OGGETTO D.lgs. 152/06. Parte Seconda Titolo III bis.
Istanza di modifica sostanziale dell'A.I.A. n. DPC026/283 del 25/11/2022 e AIA n. DPC026/34 del 16/02/2023, ai sensi dell'art. 29-nonies del D.Lgs. 152/2006 – Impianto di Trattamento Rifiuti Ospedalieri Ditta S.ATE Srl di Atesa - IPPC-CH-007
Valutazioni finali dopo Cds

VALUTAZIONE INTEGRAZIONI DITTA DOPO CDS DEL 05/06/2024

Figura 15 - Schema ciclo delle acque a seguito di revamping del termovalorizzatore

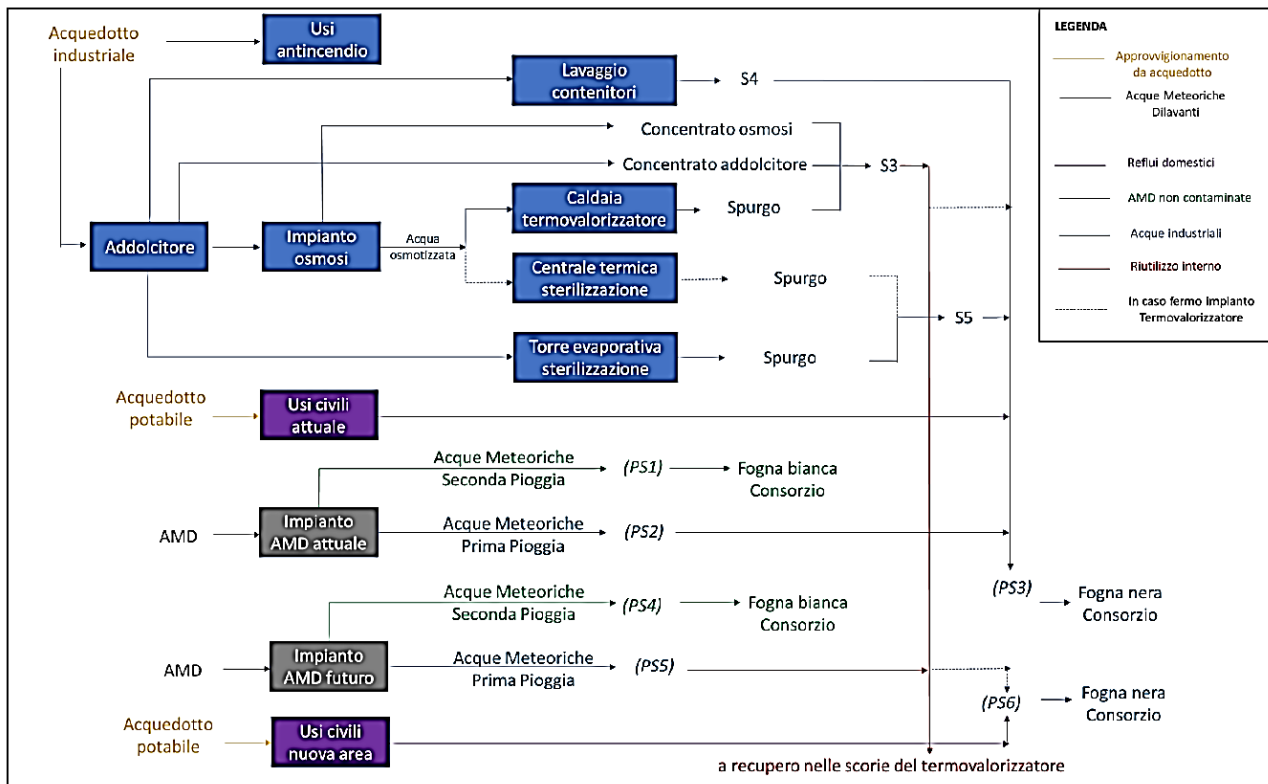
31. Le aree interessate dallo scarico, dalla movimentazione, dallo stoccaggio e dalle soste operative dei mezzi che intervengono a qualsiasi titolo sul rifiuto, devono essere impermeabilizzate e

realizzate in modo tale da garantire la salvaguardia delle acque di falda e facilitare la ripresa di possibili sversamenti. A tal proposito la ditta dovrà realizzare il progetto di impermeabilizzazione dell'area in cui sarà realizzato il termovalorizzatore secondo il seguente cronoprogramma lavori:

Figura 5 – Planimetria del posizionamento dei contatori per le utenze idriche di impianto

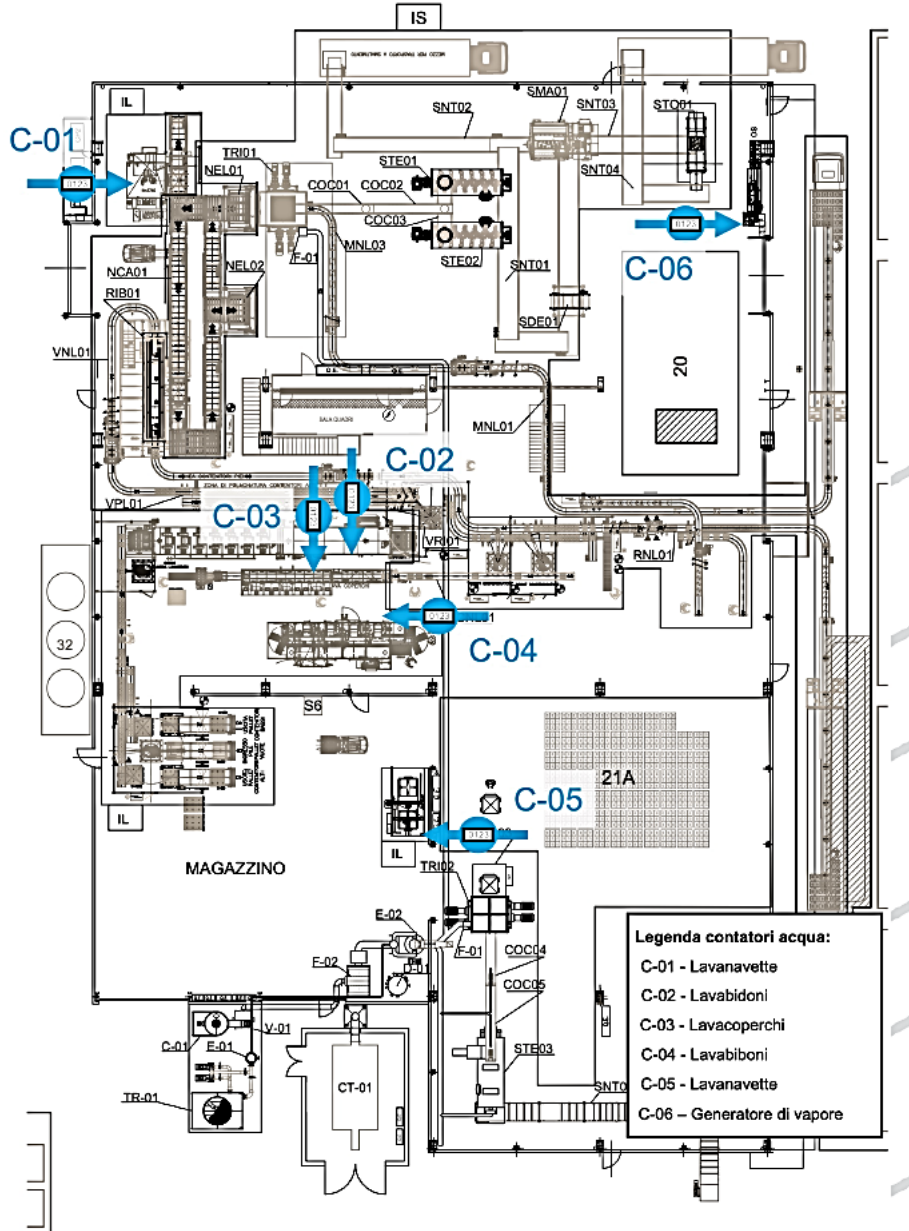
Il posizionamento dei contatori è riportato nella figura di seguito.
